改善箇所説明図②

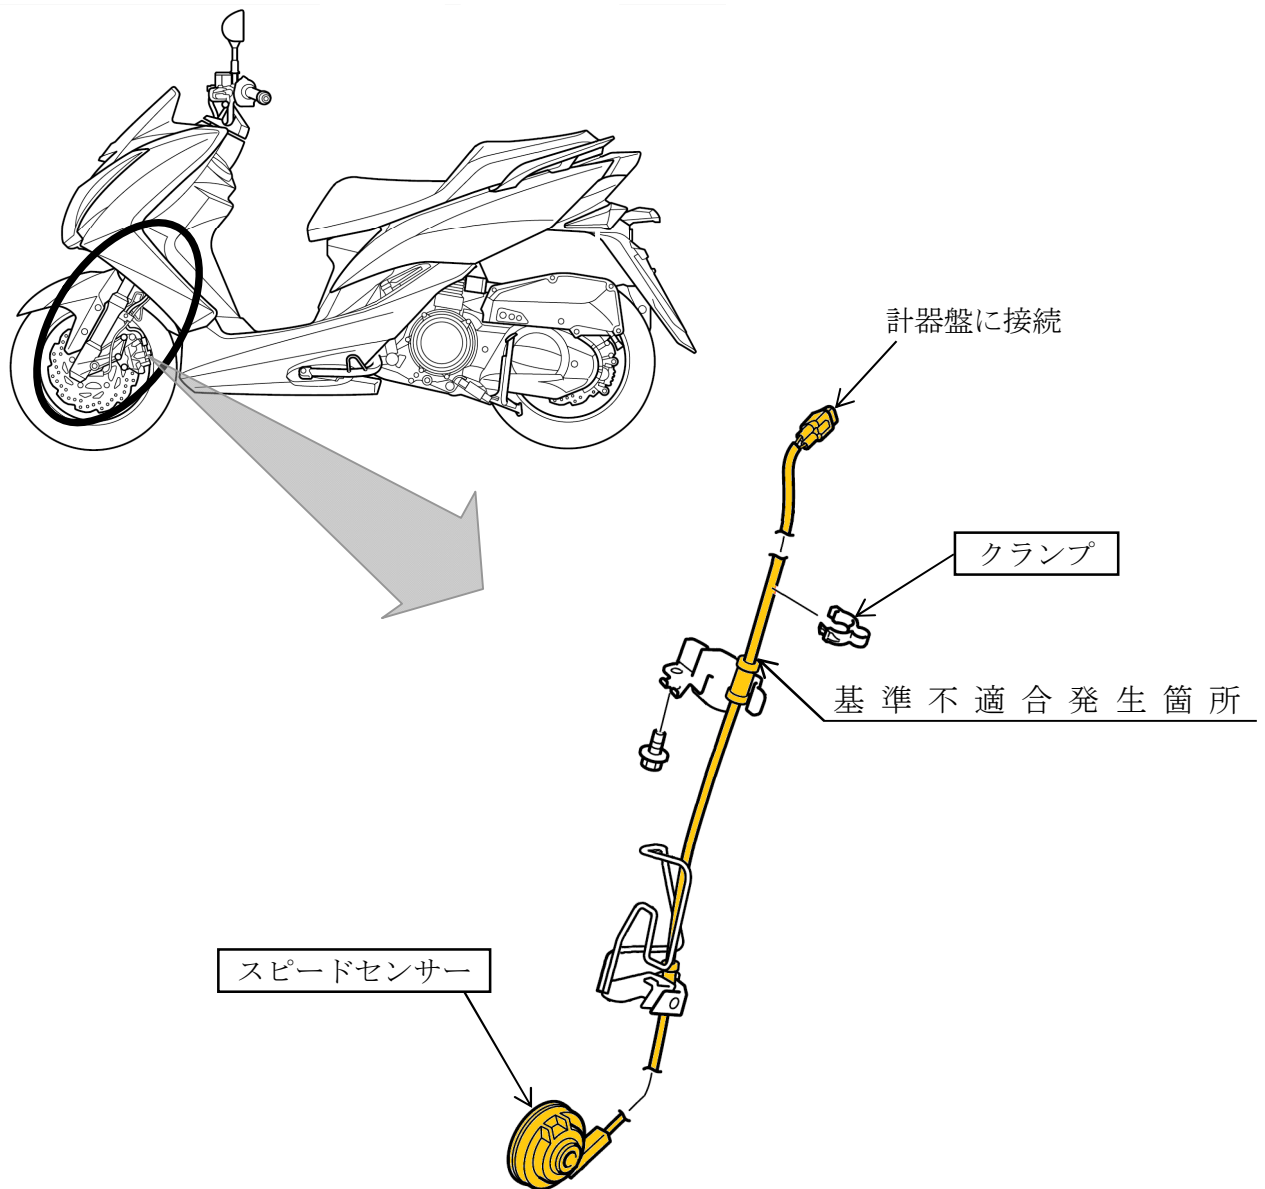
速度計において、車速センサーの電気配線をブレーキホースに固定するクランプの取付け方法が不適切なため、ハンドル操作を繰り返すとクランプが正規の取付け位置からずれることがある。そのため、車速センサーの電気配線の配索が変わり、そのままの状態で使用を続けると、当該電気配線が屈曲し、最悪の場合、断線して速度計が作動しなくなるおそれがある。

改善の内容：全車両、対策品のクランプを組み込んだ車速センサーと交換する。

識別：メインスタンド左側の車体取り付け部付近に白ペイントを塗布する。
